Bericht

Thema **Anschlussbeurteilung PV-Anlage Bergstrasse 7, Oberkulm,
NI-250259**

Von Marc Studer
Datum Aarau, 8. Oktober 2025

Abbildung 1: Q(U)-Kennlinie im Erzeugerpeilsystem gemäss TABs der AEW

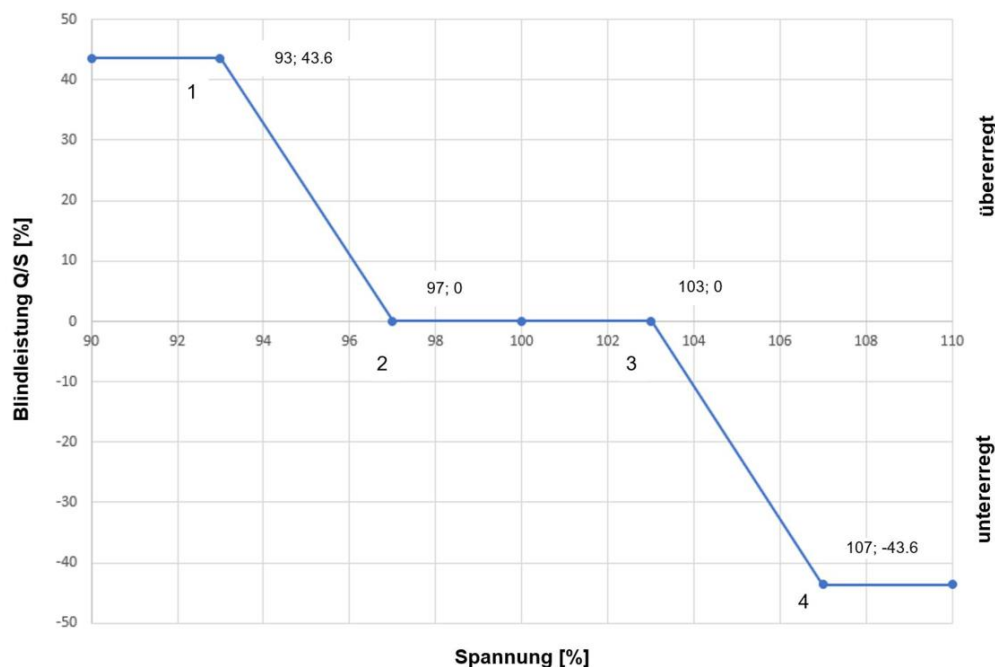
Die AEW Energie AG fordert bei allen PV-Anlagen die Aktivierung der Q(U)-Regelung gemäss den Technischen Anschlussbedingungen für den Parallelbetrieb von Energieerzeugungsanlagen mit dem Verteilnetz der AEW. Die Q(U)-Regelung ist wie folgt zu parametrieren:

Falls die Q(U)-Standardkennlinie des Wechselrichters den obigen Parametern entspricht, kann diese verwendet werden. **Falls eine Blindstromkompensationsanlage vorhanden oder geplant**

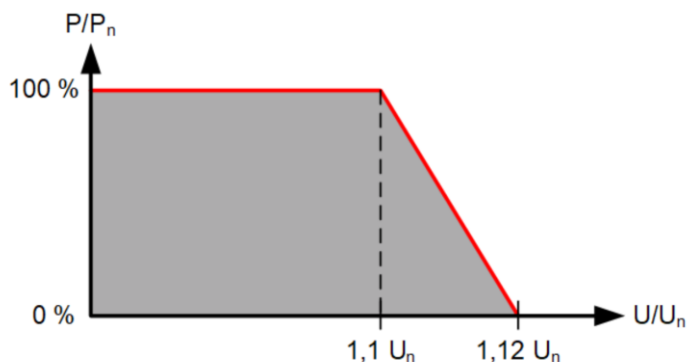
Die Strommessung ($I_{M,Q}$) der Blindleistungskompensationsanlage (Komp.) darf den Blindleistungsanteil der EEA nicht messen
